Změnový list č. 01

Stavba
(Název dle SoD) Rekonstrukce Bubenečského nádraží

Statické zajištění trhlín

Změnový list č. 04

| Výkres: | Fotografický pohled 1 | Datum: | 07/2023 |

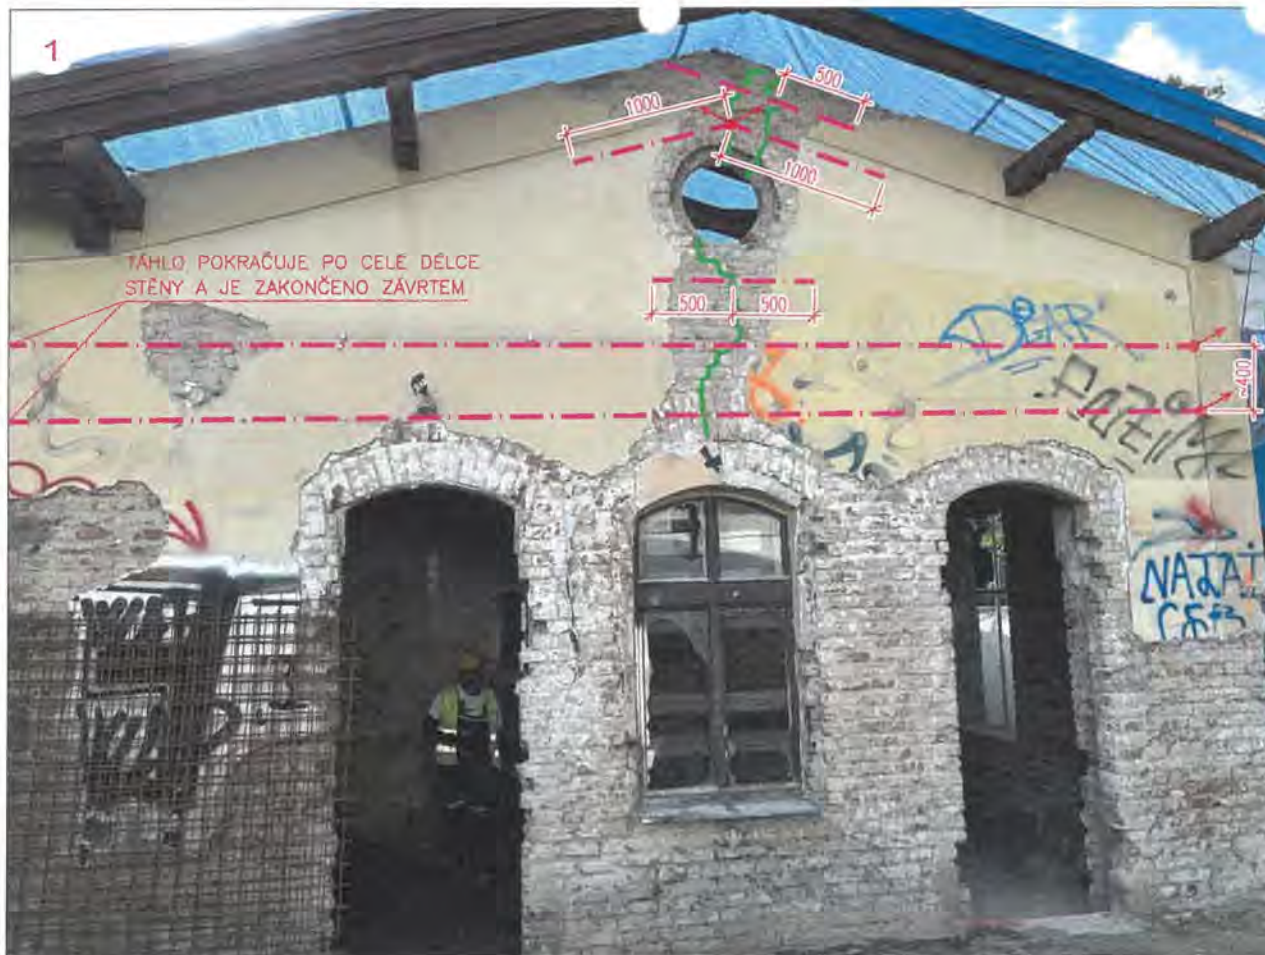
V návaznosti na dokončení osekání vnitřních a vnějších omítek byly objeveny statické trhliny v nosném zdivu. Po konzultaci se statikem stavby bylo doporučeno jejich sanace pomocí helikální výztuže dle technologického postupu pro sešívání trhlín.

TÁHLA POKRAČUJE PO CELE DÉLCE STĚNY A JE ZAKONČENO ZÁVRTEM

- TÁHLA STATibar \varnothing 8mm S PEVNOSTÍ 1192MPa
- ZÁVRT TÁHLA DO ZDIVA min. 500mm
- TRHLINA

TÁHLA STATibar \varnothing 8mm.....75m

Foto 36

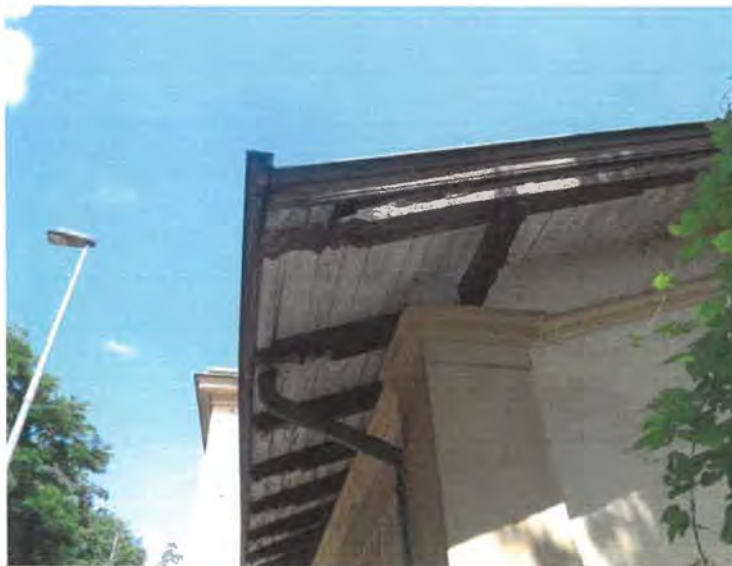
Na straně blíž ke Stromovce jsou konce krokví i konec pozednice destruované houbou typu trámovka, foto 35, 36.
